## 品質異常改善通知書

不具合整理No. 45F-05-012

仕様番号 50398-8000

品名 2.5 WIRE TO WIRE CONN. CRIMP PIN

写真・図

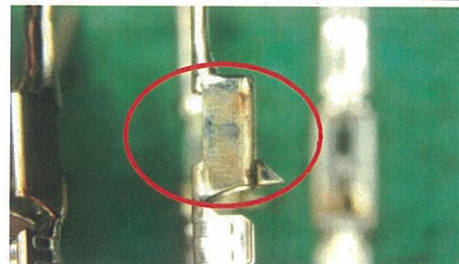
日本モレックス(株)顧客にて端子汚れが検出されました。

金型には茶色のサビが見え隠れする。

プレート材スローペースでスプリング加工時のサビ原因発生

鉄はサビる。金型は摺動するから出る。

現在の金型では、完全に無くなることはない。

EIS金型洗浄サイクル1200秒に付し1200秒で発生経路。

1200秒サイクルでは、洗浄程度が足りない可能性あり。

・サビでも発生原因を減らす為  
 Y型スローペースで加工付与とし  
 スプリング材、ホルダーの干渉箇所を  
 実施する。5/28図面確認。5/28日予定。

1. 5/29 金型内で確認予定  
 2. いとまず1200秒から600秒へ洗浄サイクルを  
 変更し、対応予定。5/28 製造加工部で修正
